**SOMATOM Confidence**  
**SOMATOM Definition Edge**  
**SOMATOM Definition Edge Plus**  
**SOMATOM Definition AS**  
com *syngo*.CT VB20A\_SP5

**Aviso para o cliente CT067/21/S**

**Assunto: Possível degradação da qualidade da imagem em aquisições de cabeça com *syngo*.CT VB20A\_SP5**

**Figura 1:** Imagens de amostra de uma aquisição de TC craniana nativa com kernel de reconstrução Hr38 e iBHC = Bone (Osso):

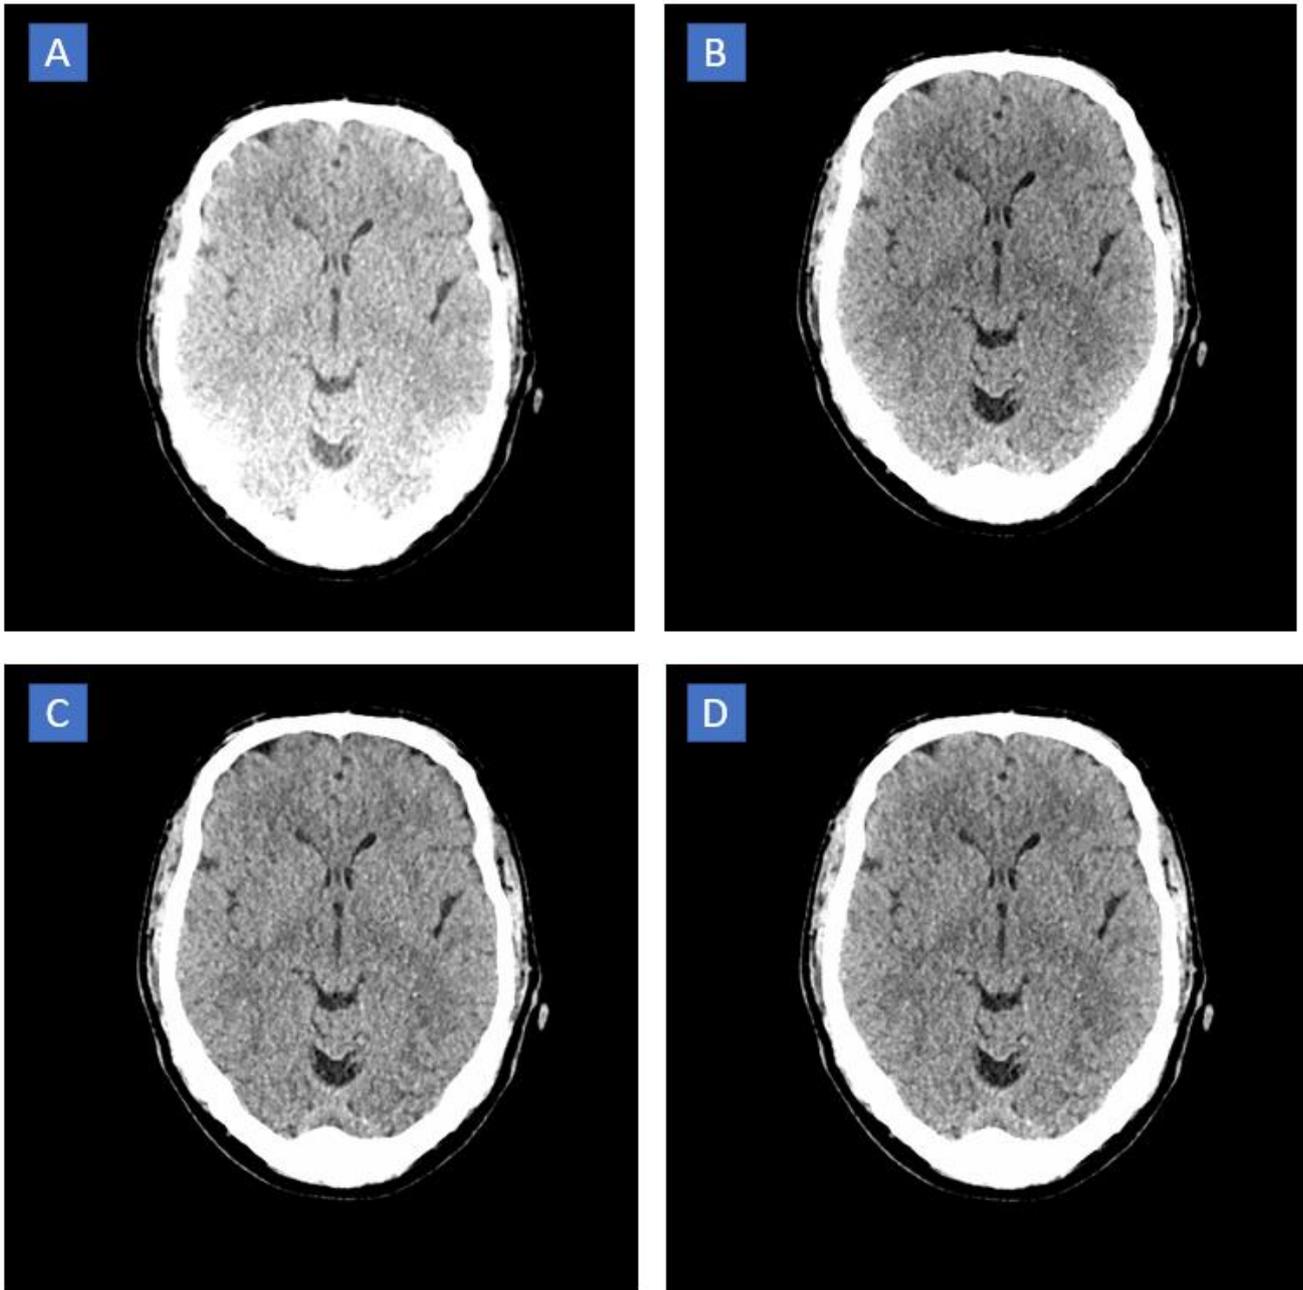
Na Figura 1 abaixo, o problema (áreas estendidas hiperdensas) pode ser visto na imagem superior esquerda (A). Para uma comparação direta, a situação também é mostrada para uma reconstrução correta com base nas configurações

- CC = 0 / < SP5 (superior direita): (B)
- CC = 1 / < SP5 (inferior esquerda): (C)
- CC = 4 / SP5 (inferior direita): (D)

- (A): qualidade de imagem degradada com CC = 0, SP5
- (B): qualidade de imagem normal com CC = 0, < SP5
- (C): qualidade de imagem normal com CC = 1, < SP5
- (D): qualidade de imagem normal com CC = 4, SP5

O problema é um efeito apenas da reconstrução e os dados brutos em si não são afetados. Uma nova aquisição não é necessária. Em vez disso, os dados podem ser reconstruídos novamente com a nova configuração de correção de cupping CC = 4.

**Em qualquer caso, para evitar possíveis erros de diagnóstico, é obrigatório fazer a alteração para a nova configuração de correção de cupping CC = 4 imediatamente, reiniciar o aplicativo e (se aplicável) reconstruir os dados brutos novamente.**

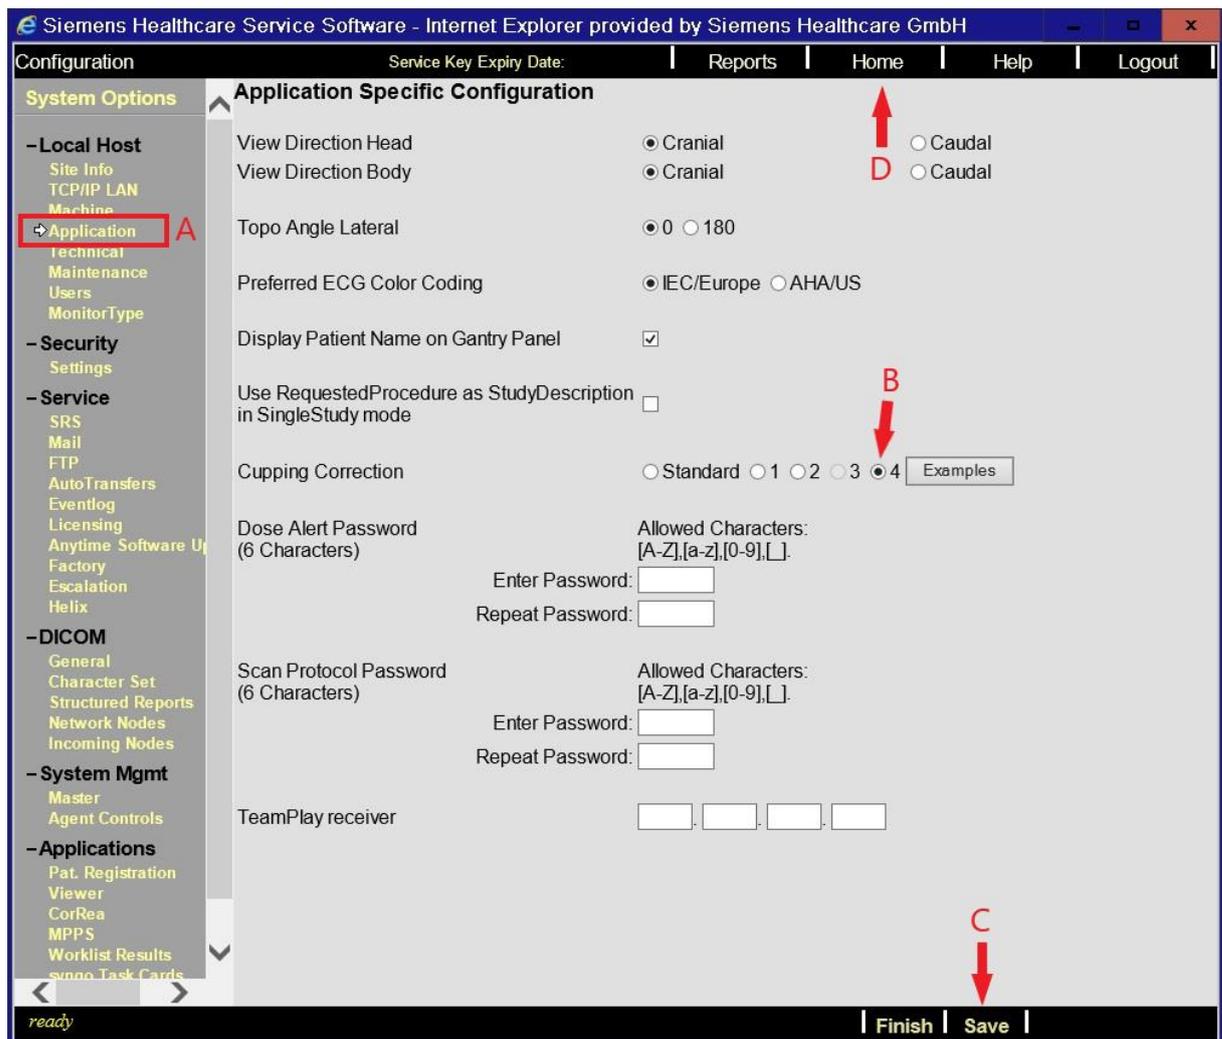
- 3) Clique em **OK** sem inserir uma chave de serviço
- 4) Clique em **Configuration** (Configuração) e altere a configuração conforme descrito

A janela de configuração aparece:

- A. Selecione **Application** (Aplicação)
- B. Selecione “4” para a correção de cupping
- C. Clique no botão **Save** (Salvar)  
*Após alguns segundos, uma janela com a mensagem “Site data successfully saved” (Dados do local salvos com sucesso) aparece → Clique em OK*
- D. Clique no botão **Home** (Início)  
*Após alguns segundos, uma janela com a mensagem “a restart of application SW” (um reinício do software do aplicativo) aparece. → Clique em OK*
